川内1号機 廃棄物搬出設備設置工事 設計及び工事計画認可申請に係る設計変更の概要について

1. 概要

廃棄物搬出建屋の位置変更について

第 4-1-6 図 敷地境界外での直接線量及びブサイヤイン線量評価地点

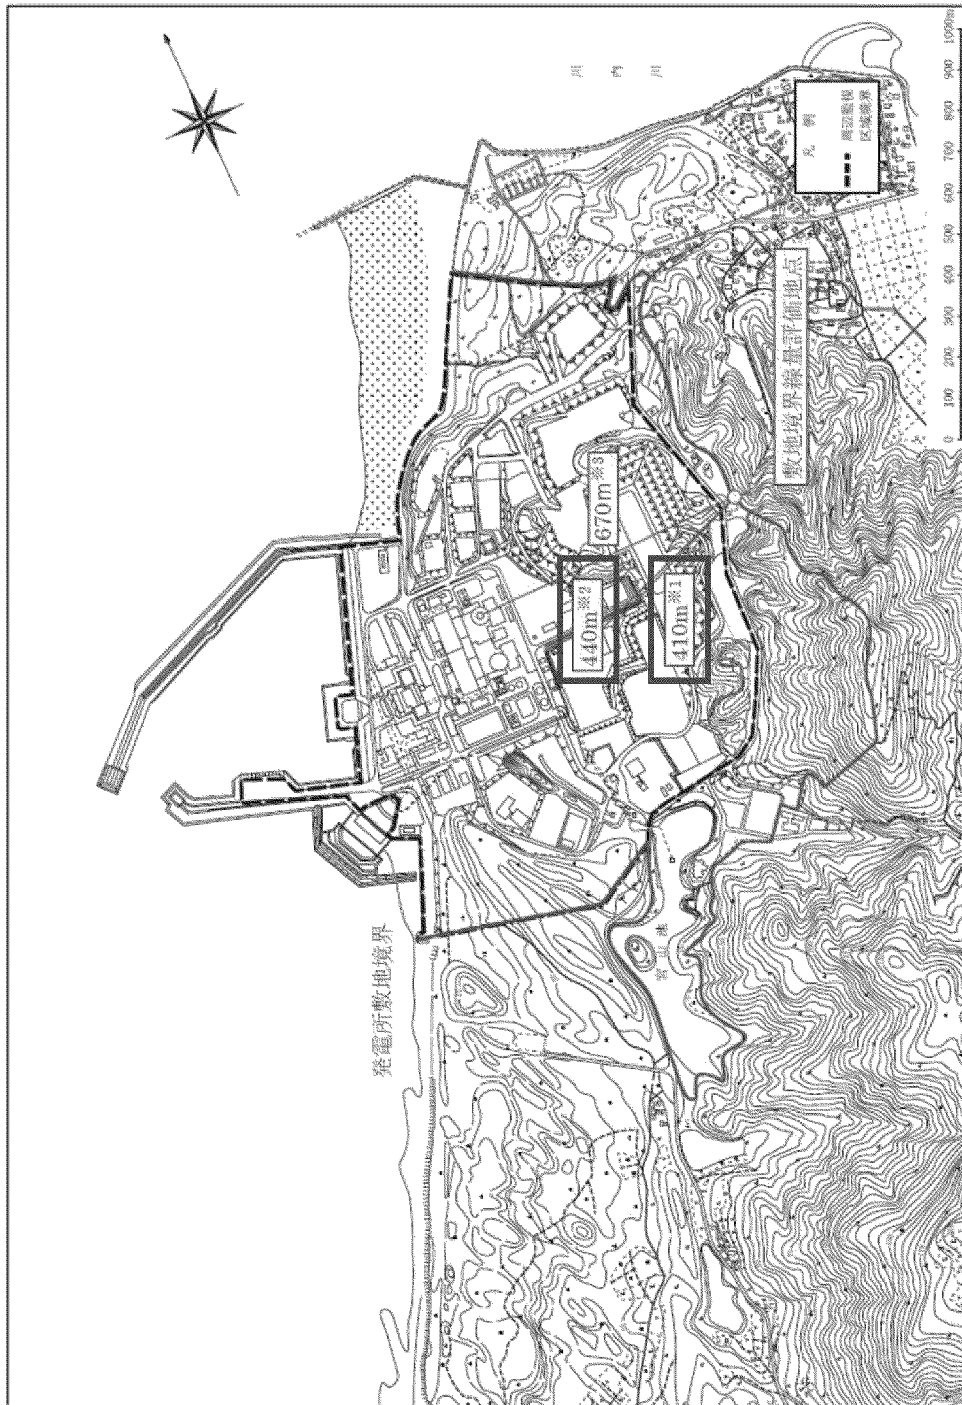
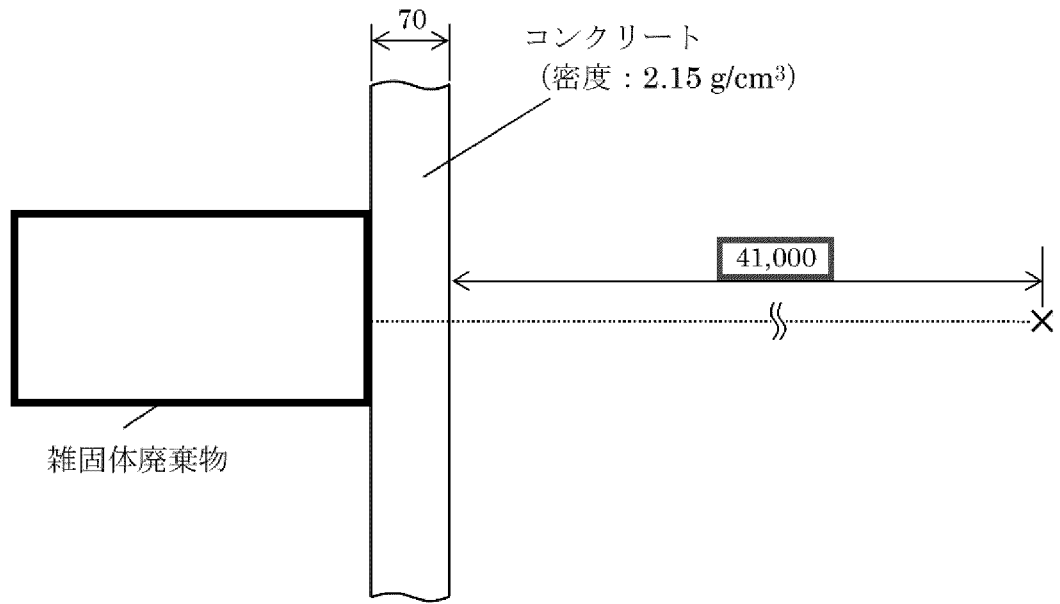
1. 概要
廃棄物搬出建屋については、隣接する施設の運用性向上も考慮し、廃棄物搬出建屋の周囲間隔を拡張するため、建屋位置を東側に約 6m、建屋東側法面を東側に約 12m 移動する。
2. 設工認申請に対する影響について
 - ・技術基準規則第 42 条 1 項（生体遮蔽等）に基づく放射線の遮蔽評価について、建屋位置から敷地境界までの距離を変更する。変更後においても、処理棟の雑固体廃棄物及び搬出棟のアスファルト固化体からの敷地境界外での直接線量及びスカイシャイン線量の評価結果については、判定基準を満足する。なお、変更箇所について、別添に示す。
 - ・建屋位置を東側に約 6m、建屋東側法面を東側に約 12m 移動することにより、発電所全体図等の添付図面を変更する。
 - ・位置変更後においても、廃棄物搬出建屋の支持地盤に変更がないことを確認している。なお、技術基準規則第 4 条（地盤）に関する耐震設計の基本方針に変更はない。

設計及び工事計画認可申請	第3-1図
川内原子力発電所第1号機	
安全避難通路を明示した図面 廃棄物搬出建屋(EL.17.3m、EL.21.3m)	
九州電力株式会社

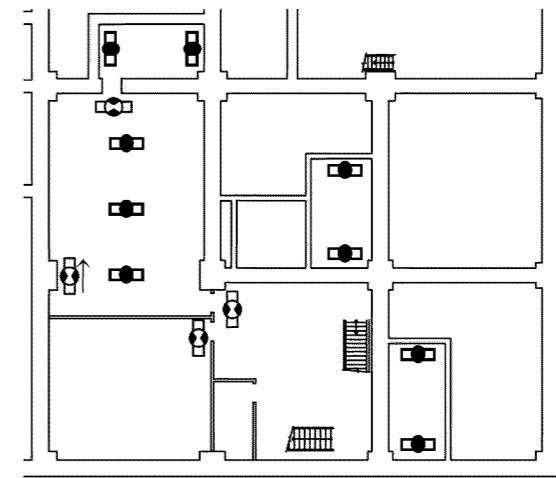
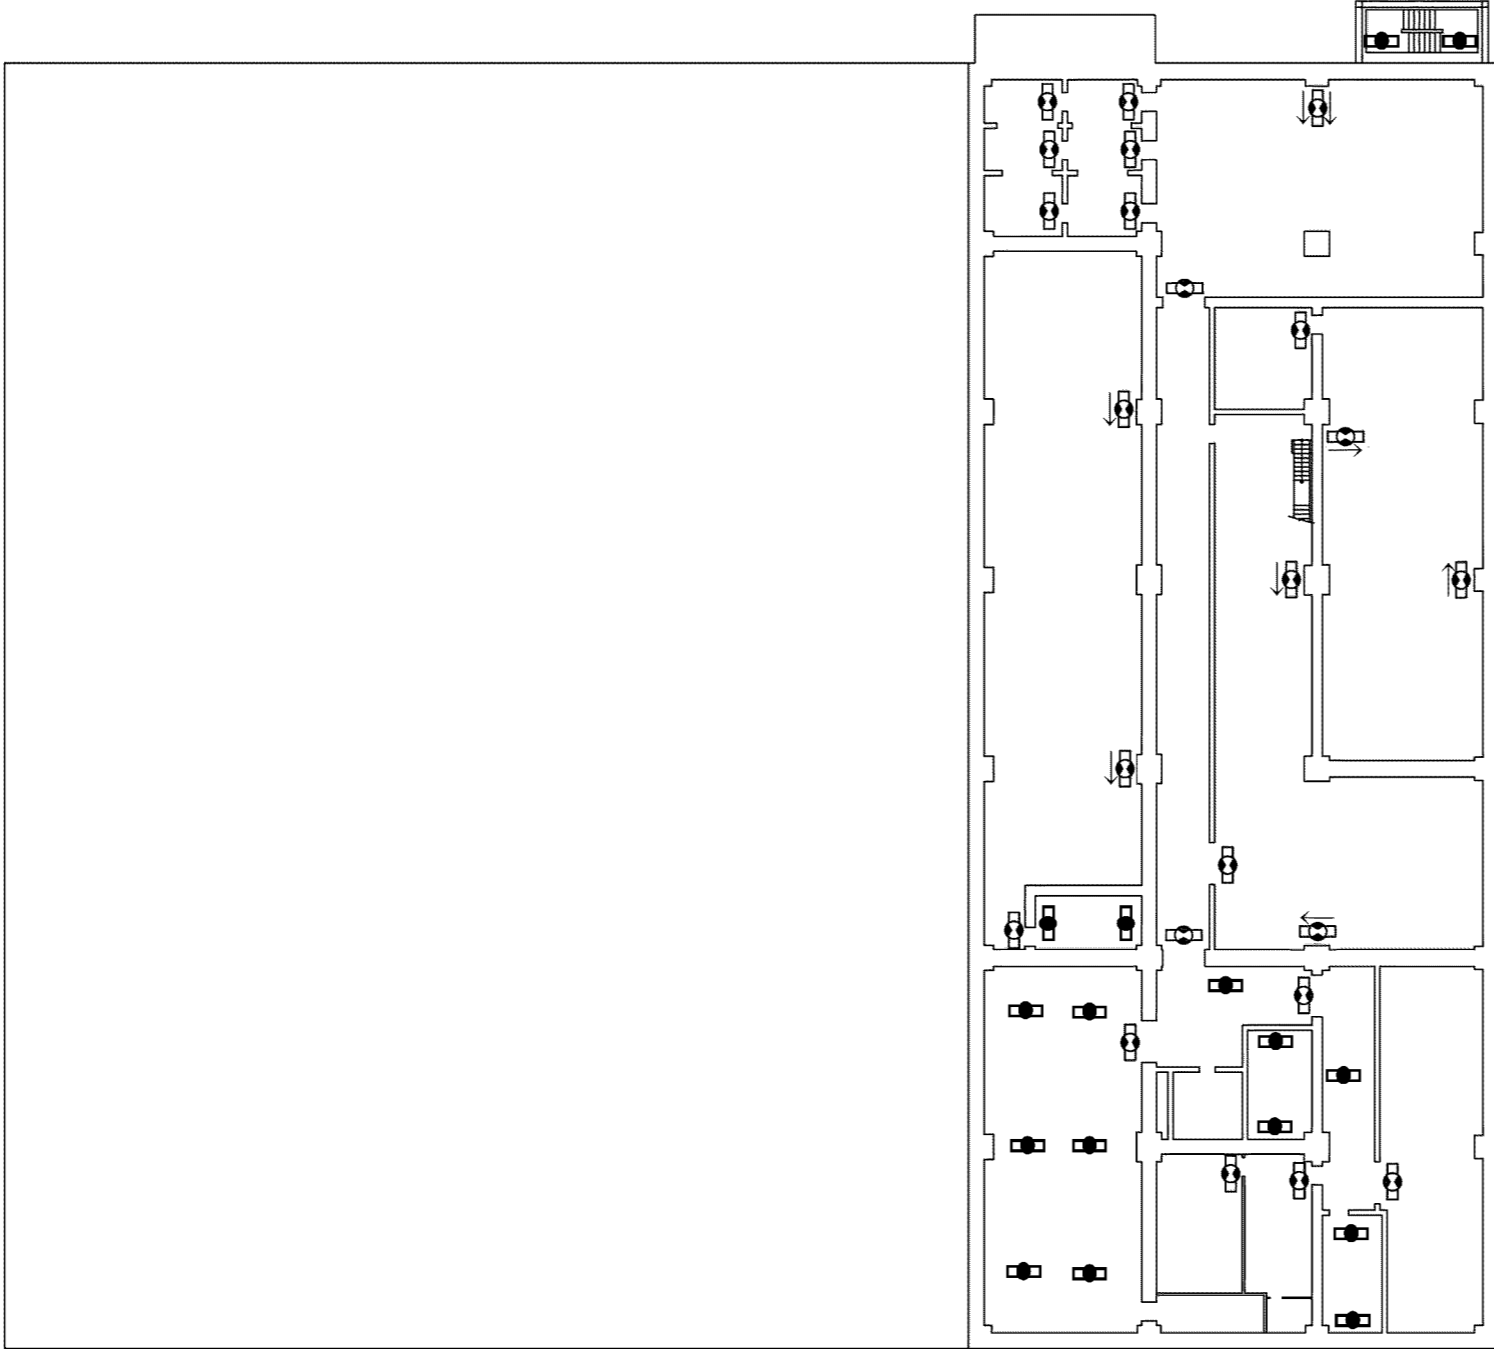
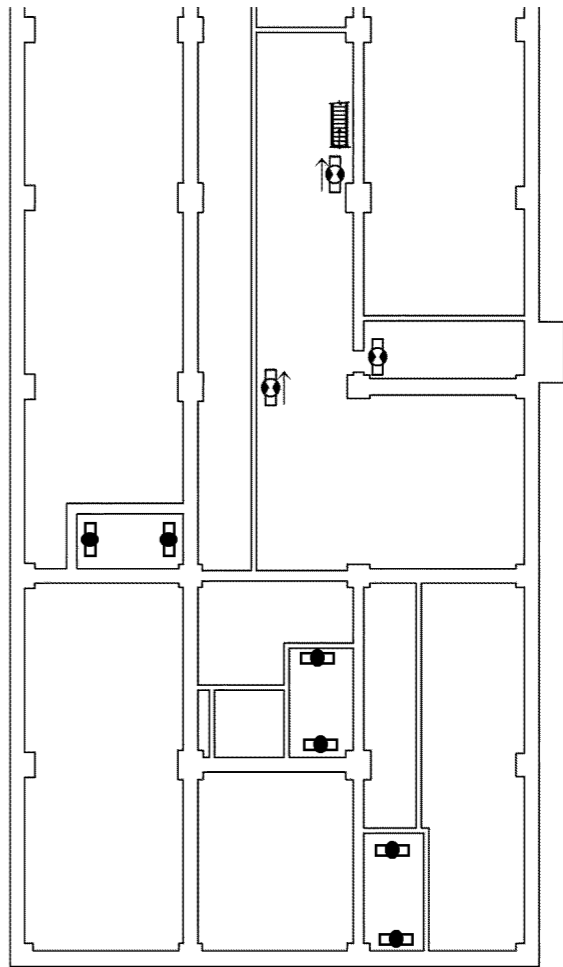
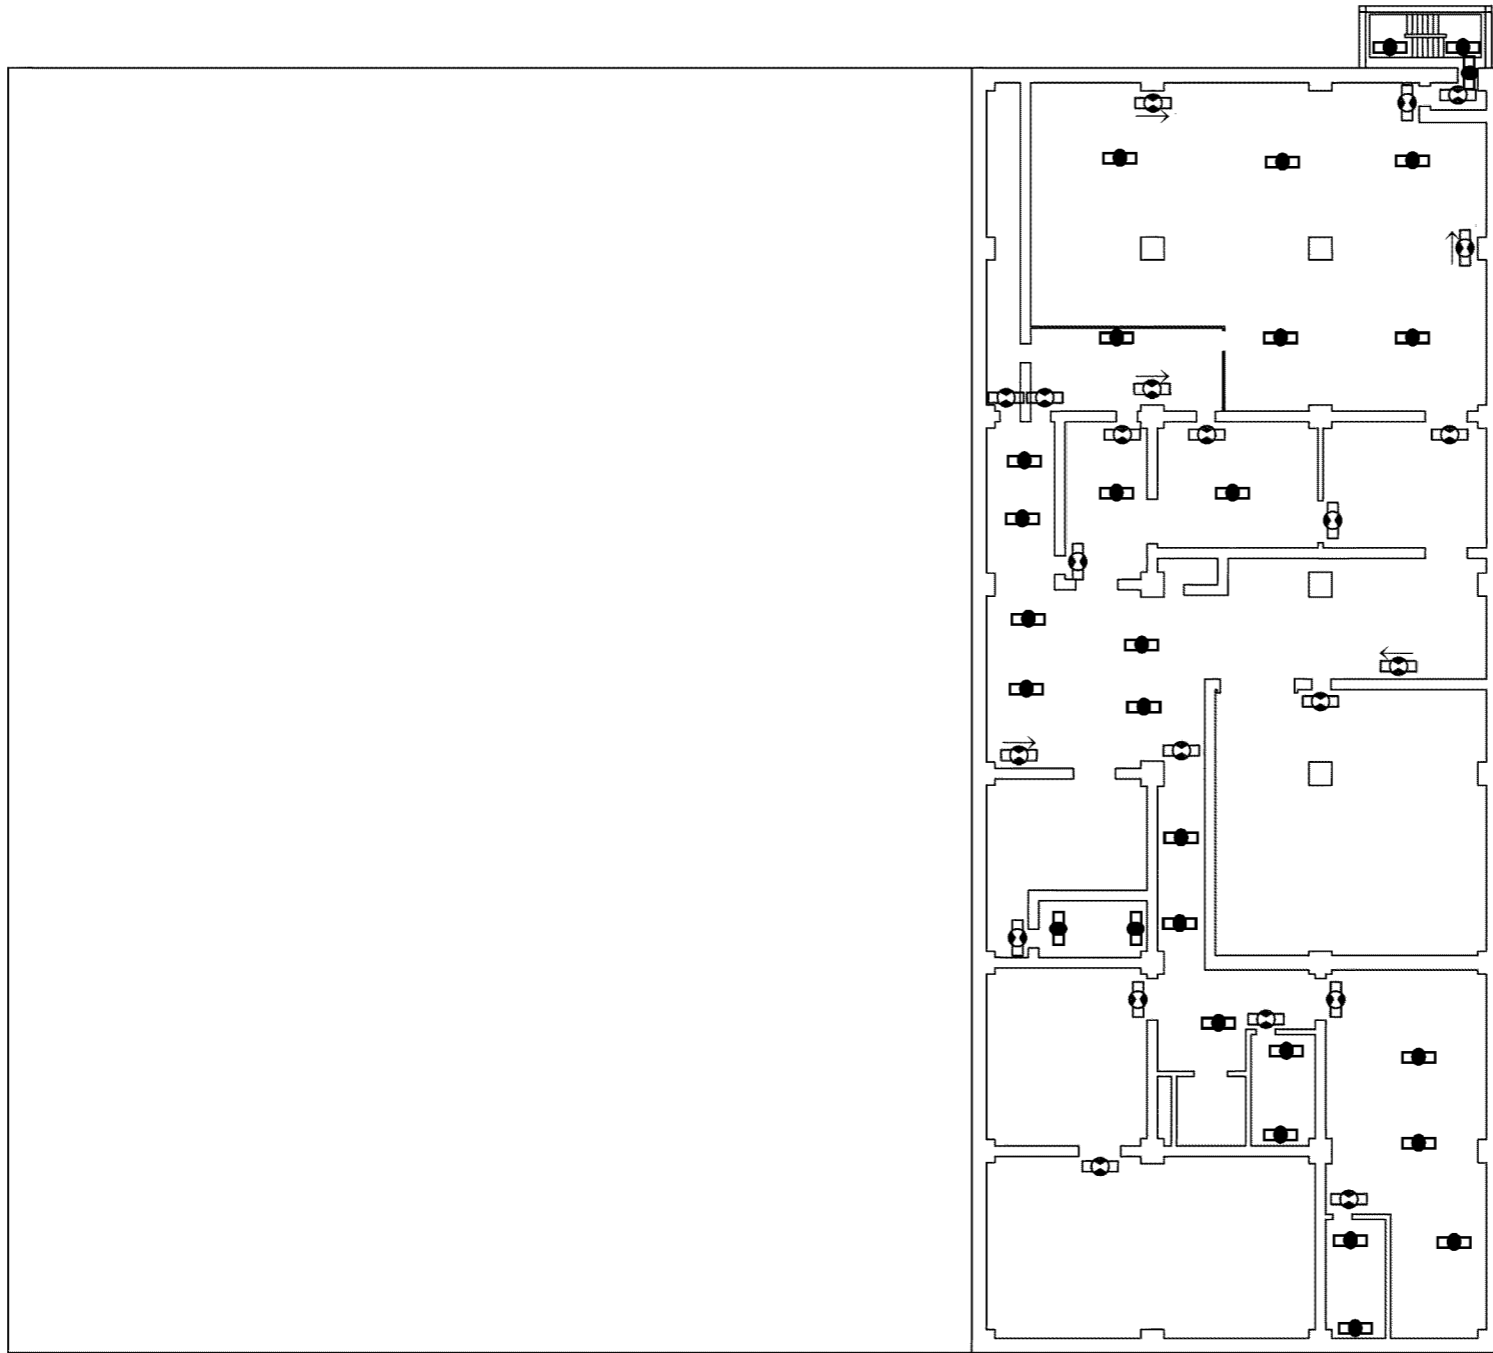
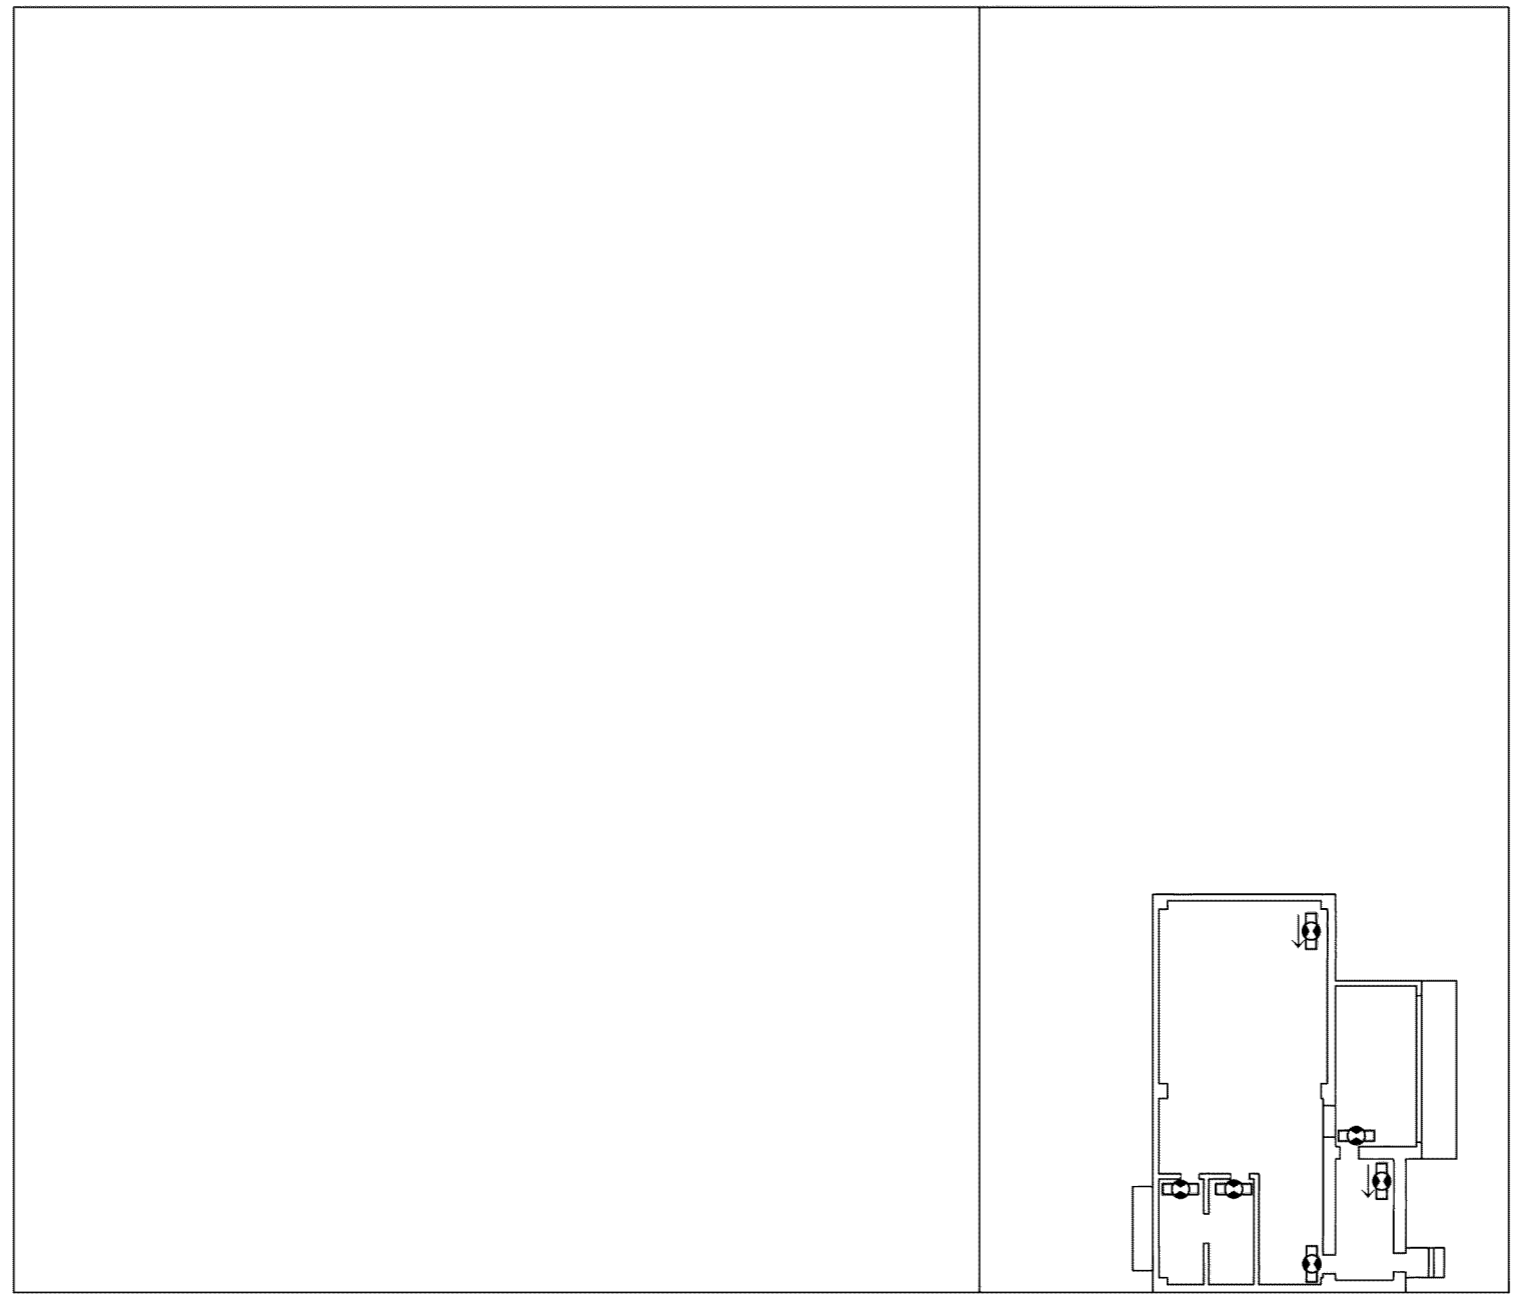
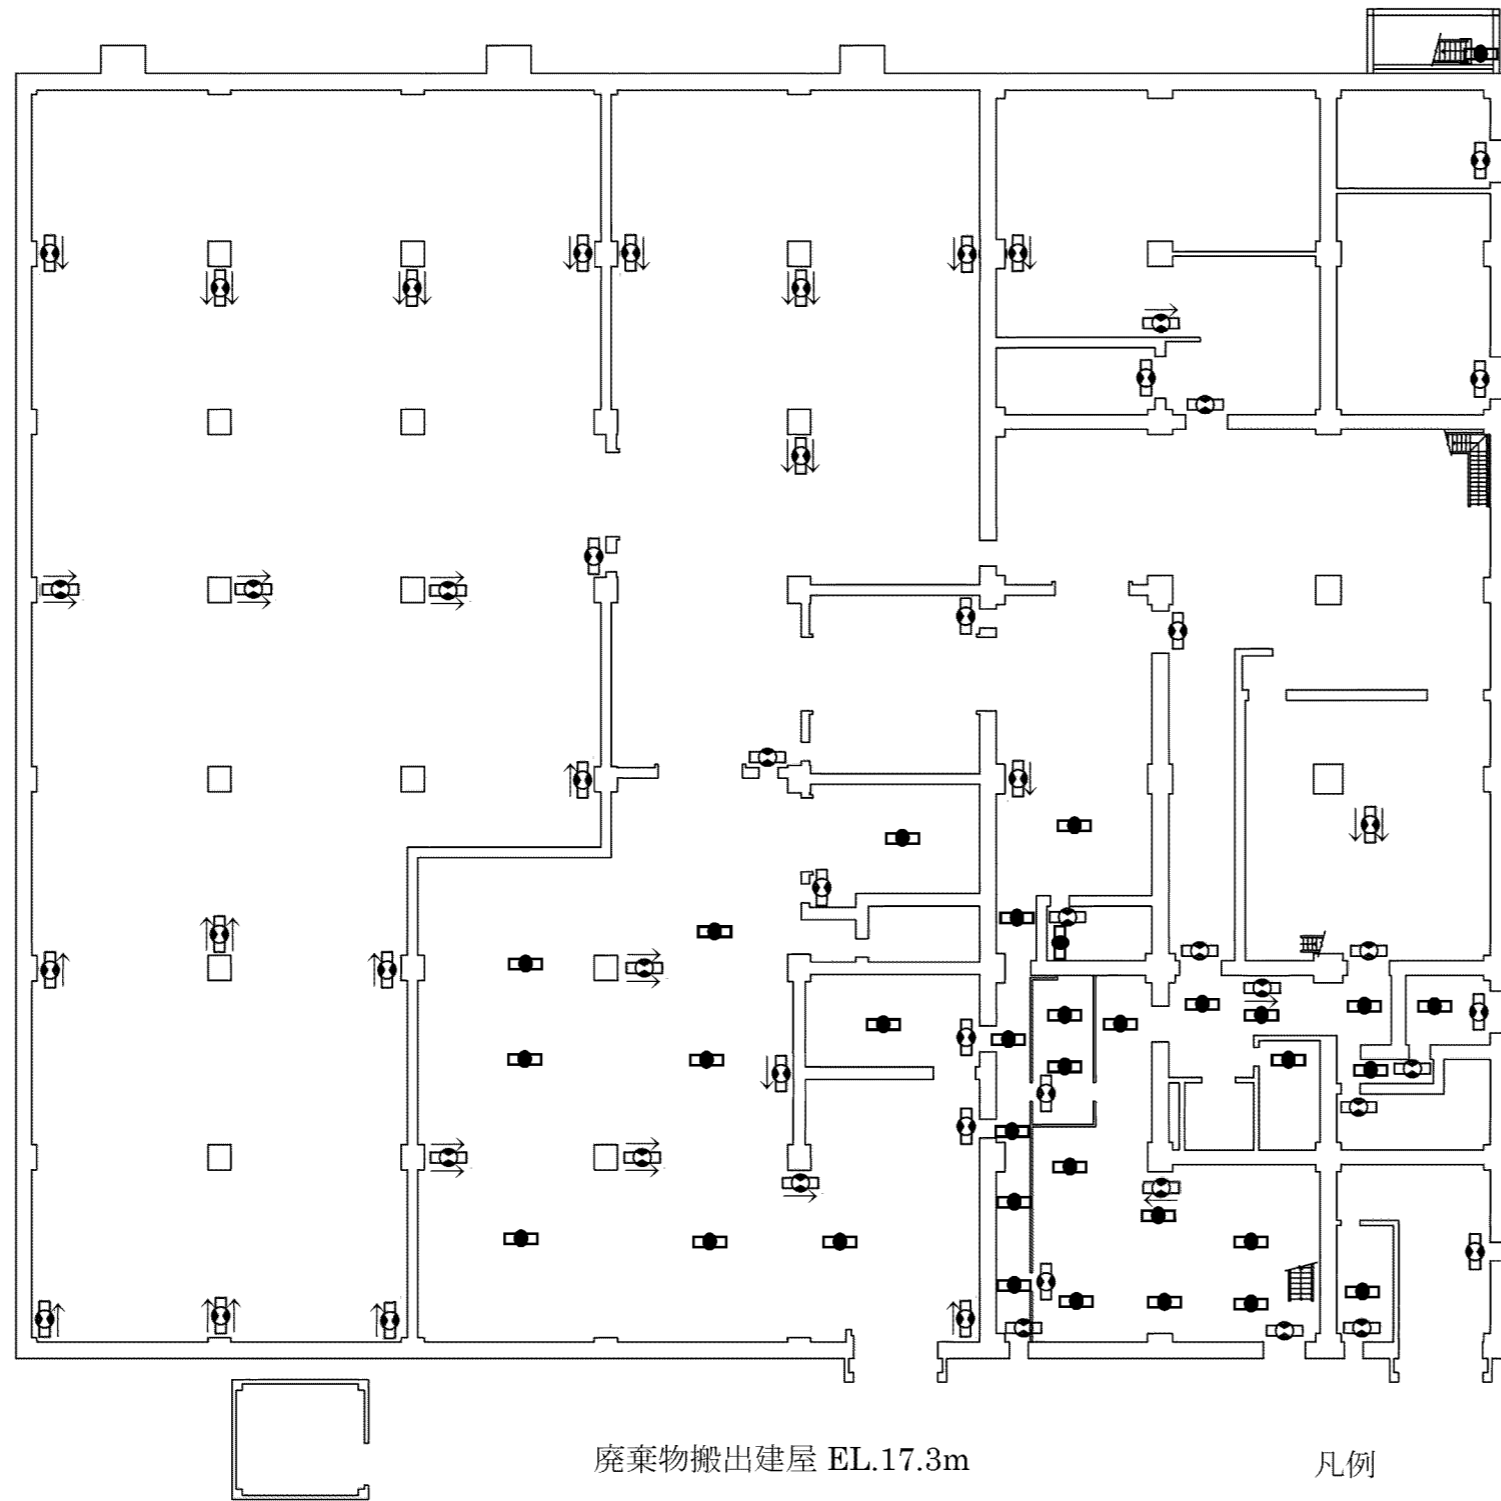
廃棄物搬出建屋内に設置する非常灯・誘導灯の配置について、設計方針には変更ないが、建屋内の機器等の配置、建築確認申請時の折衝結果を踏まえ、配置計画を見直した。

このため、別紙2に示す設工認申請書の配置図を変更し、最新の状況を反映する。
